Kiessandtagebau Müncheberg-Vorheide II

Geotechnische Stellungnahme zur Überprüfung der Gültigkeit des vorliegenden Standsicherheitsnachweises zum einstrossigen Abbau im Trockenschnitt

Abb. 2: Bohrlageplan im Bereich der Grenze HBP (gelb umrandet)

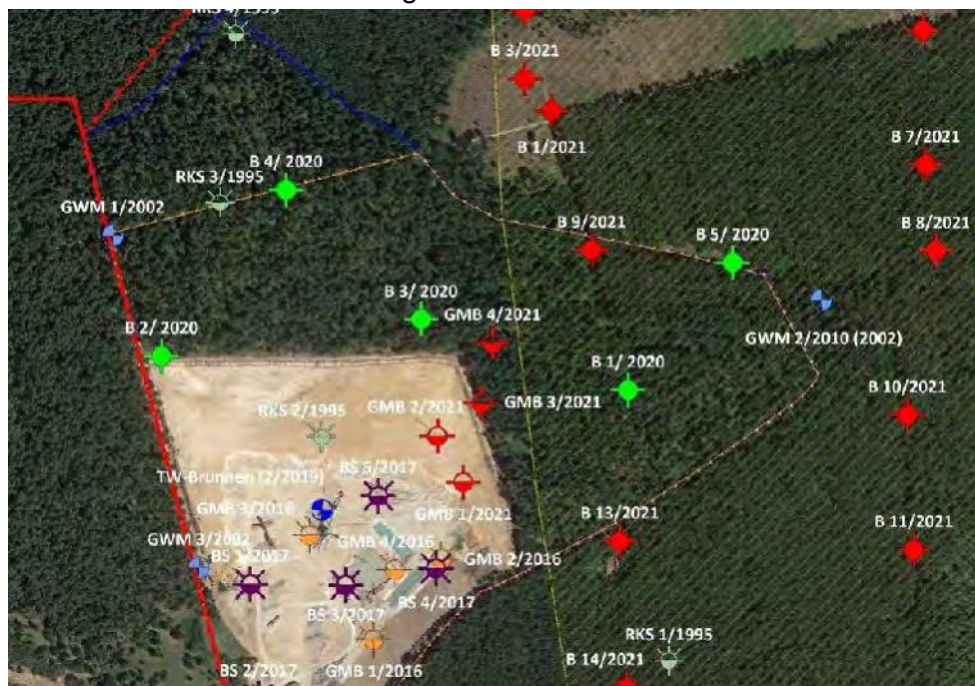
Im Untersuchungsgebiet des aktuellen Hauptbetriebsplanes befinden sich vor allem die Bohrungen aus 2020 und randlich Bohrungen aus 2021 (siehe Abb.2) .

In den neuen Bohrungen /2.4/ wurde im Wesentlichen die im SN von 2013 dargestellte einheitliche Rohstoffschicht im Trockenschnitt von Fein-, Mittel- bis Grobsanden mit fein- bis mittelmässigen Beimengungen erkundet. Die Schnittdarstellung im HBP von 2020 zeigt diese einheitliche Ausbildung des Rohstoffkörpers anschaulich (siehe Abb. 3).

Abb. 3: Geologischer Übersichtsschnitt 4 (Ausschnitt aus HBP 2020, Anlage 2.2 /2.1/)

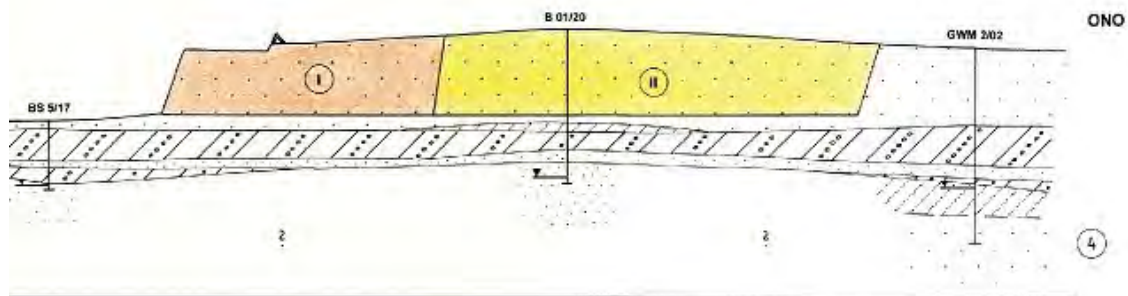
Abweichungen davon traten in folgenden Bohrungen auf: In Bohrung 2/20 wurde in 6 m Tiefe eine 0,10 m mächtige Schluffschicht angetroffen. In der Bohrung 4/20 ebenso 0,10 m Schluff in 1,4 m Tiefe und 0,10 m Ton in 7,4 m Tiefe. Bohrung 5/20 am nordwestlichen Randbereich erkundete zwischen 5 – 9,3 m u. GOK steinige, stark grobsandige Kieslagen. Solche Lagen treten auch in der Bohrung 9/21 zwischen 0,2 – 0,5 m u. GOK auf. Die B 1/20 erkundete ebenso steinige und sandige Kieslagen zwischen 2,0 – 4,3 m u. GOK.

Die bindigen Zwischenschichten sind nur von geringer Mächtigkeit und offenbar nicht durchgängig vorhanden, so dass ein Wirken als Gleitfläche ausgeschlossen werden kann. Die steinigen Einlagerungen treten nur lokal in einzelnen Bohrungen auf. Die höhere Mächtigkeit in Bohrung 1/20 und 5/20 stellen Inhomogenitäten im geotechnisch sonst einheitlichen Rohstoffkörper dar.

Abb. 6: Nordost- bis Ostböschung mit lokal grobkörnigeren Lagen, Blick nach W

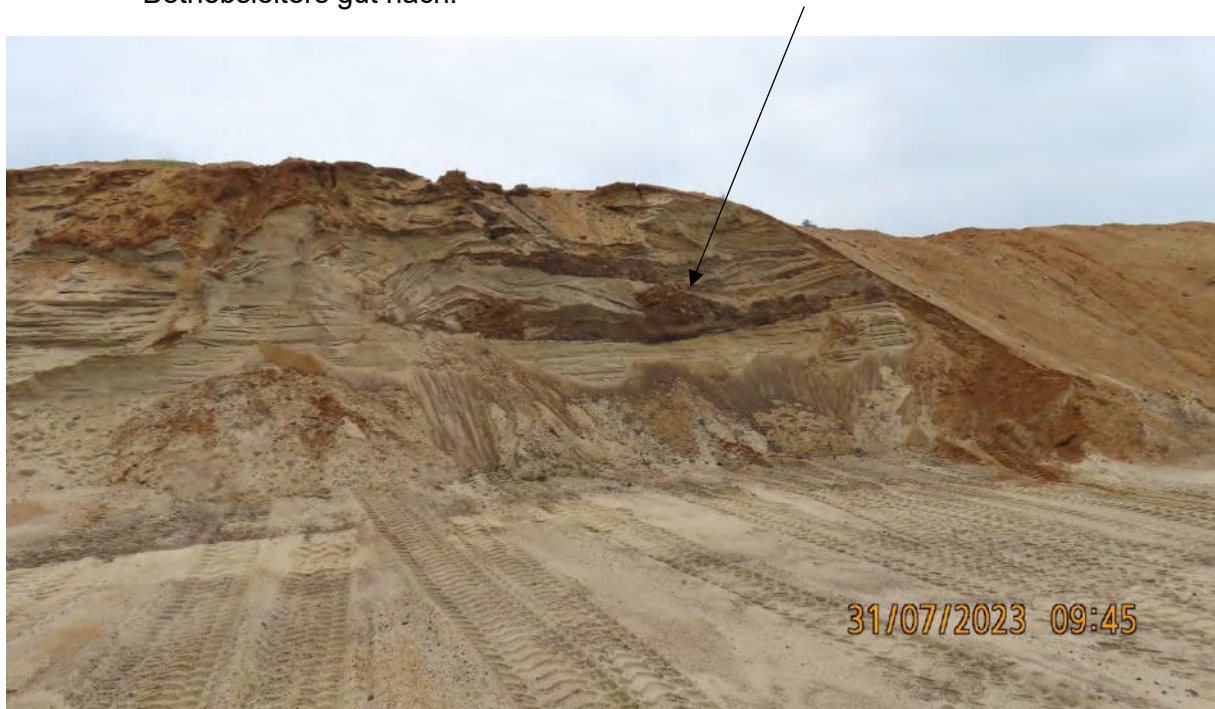
- Im Übergangsbereich zu den östlichen Böschungen befindet sich lokal an einer Böschung auf halber Böschungshöhe ein Schichtpaket mit grobkörnigeren, teilweise auch schwach steinigen Einlagerungen (siehe Abb. 6). Das Material ist visuell nicht durch bindige Beimengungen verkittet und bricht nach Aussagen des Betriebsleiters gut nach.

- Bis auf das lokal anstehende Schichtpaket mit gröberen Einschlüssen in der O/NO Böschung konnten keine inhomogenen Verhältnisse, geologische Störungen oder vorgegebene Gleitflächen im Tagebau ausgemacht werden.

Sollten im weiteren Abbauverlauf größere und weiter aushaltende grobkörnige Kieslagen anstehen, ist der Sachverständige zu kontaktieren und es muss ggf. auf einen zweistrossigen Abbau umgestellt werden. Bei nur lokalem Auftreten und weiterhin lockerem Nachbruchverhalten dieser Schichten kann, wie bisher, weiter im einstrossigen Abbau gearbeitet werden.
